高経年化対策 – シュラウドサポートのひび割れに対する補修及び今後の管理 –

論点No.185

東海第二発電所では、過去の点検でシュラウドサポートと呼ばれる原子炉圧力容器内の構造物の溶接部に多数のひび割れが確認されているが、補修はしないのか。また、今後どのように管理していくのか。

□ : ひび割れの確認された溶接継手
シュラウドサポートの概略図

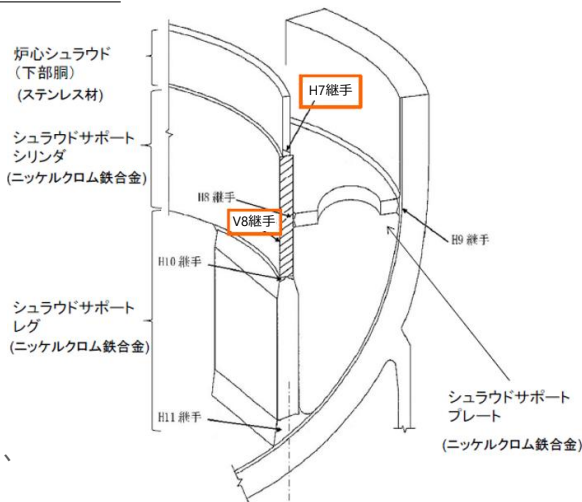
- シュラウドサポートとは、原子炉圧力容器内の核燃料や制御棒を収納する円筒状の構造物(炉心シュラウド)を支えるための構造物
- 東海第二発電所では、過去の点検において、このシュラウドサポートの溶接部に多数のひび割れが確認されている。
- ひび割れは、シュラウドサポートシリンダと呼ばれる部位の縦溶接継手(V8継手)と、炉心シュラウドとシュラウドサポートシリンダの水平溶接継手(H7継手)で確認されている。

ひび割れの進展を評価した結果、必要な耐震性を維持できなくなる時期は運転開始30年の時点から約44年後であり、余裕があることから補修は必要ないこと、定期的に点検を行い、予測を超えるひび割れの進展が確認された際は健全性の再評価を実施することを確認。

- 東海第二発電所の運転期間延長認可においては、シュラウドサポートの耐震性について、60年時点のひび割れの進展を考慮した評価を実施し、崩壊荷重に対し2.356倍の余裕を有していることを確認している。
- これに加え、60年時点の状態からさらにひび割れが進展し、国の技術基準に適合しなくなると見込まれる時期を評価した。
- 評価の結果、学会の規格に基づき必要とされる安全余裕1.5倍に相当するひび割れ深さに到達するのは運転開始30年の時点から約44年後となった。
- このことから、ひび割れの補修は必要ないが、定期的に点検を行い、健全性評価における予測を超えるような亀裂等の進展が確認された場合には、再評価を実施し、健全性を確認する。
